Nota beoordeling van zienswijzen

Ontwerp bestemmingsplan 'Ruimte voor Ruimte Vught Zuid'

Figuur 3.2: Aanwezige watergangen Ruimte voor Ruimte Vught Zuid

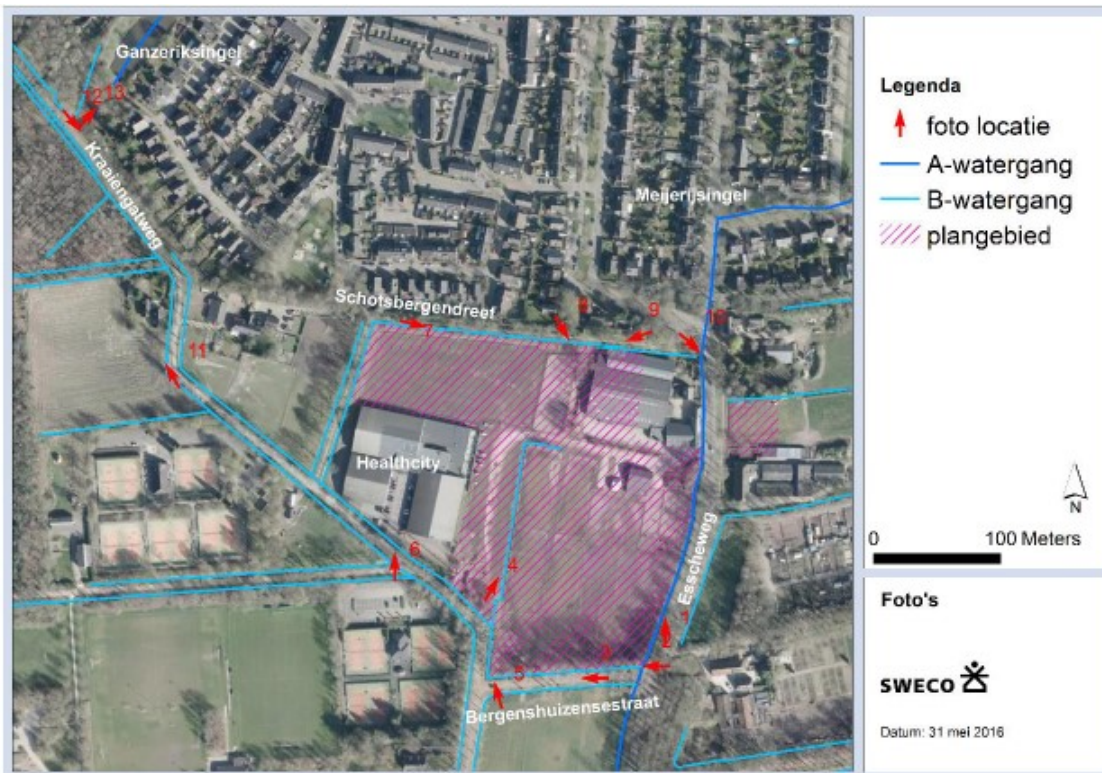
- 4.3 Voor de twee woningen aan de oostzijde van de Esscheweg dient de waterkwantiteitstrits te worden doorlopen. Daarnaast dienen de effecten van het rechtstreeks afvoeren op het bestaande watersysteem te worden beschreven.

- 4.4 Gevraagd wordt welke maatregelen worden genomen om de drainerende functie van de te dempen watergang in stand te houden.

De drainerende functie van de te dempen watergang vervalt. Dit wordt gecompenseerd door aanleg van een drainleiding op de kavels (middels een zakelijk recht wordt deze drainleiding vastgelegd) en daarnaast wordt ambtshalve een belemmeringszone op de verbeelding en de regels. De zienswijze is gegrond op dit punt.

Door het dempen van een B-watergang in het plangebied verdwijnt er 483 m² huidig wateroppervlak. Dit verlies wordt gecompenseerd door het oppervlak van enkele B-watergangen die grenzen aan het plangebied met in totaal een zelfde oppervlak (483 m²) te vergroten. De verruiming met in totaal 483 m² wordt gerealiseerd door de volgende waterlopen te verbreden:

- Langs de Schotsbergendreef wordt de bestaande waterloop over een lengte van 105 meter met 1 meter verbreed;
- Ten noorden van Health City wordt de bestaande waterloop langs de westgrens van het plangebied over een lengte van 63 meter met 1 meter verbreed;
- Langs de Kraaiengatweg / Bergenshuizensestraat wordt de bestaand waterloop langs de zuidgrens van het plangebied over een lengte van 158 meter met 2 meter verbreed.

Om de drainerende functie van de te dempen B-watergang in stand te houden wordt een drain aangelegd aan de oostzijde van HealthCity. De drainleiding zal door middel van een zakelijk recht overeenkomst worden gesitueerd op de kavels die grenzen aan de oostzijde van HealthCity. Op deze wijze wordt voorkomen dat de realisatie van het plangebied negatieve effecten heeft op de grondwatersituatie ter plaatse van het bestaande HealthCity. Daarnaast is in de regels en op de verbeelding een belemmeringenstrook opgenomen om de instandhouding en het onderhoud te beschermen.
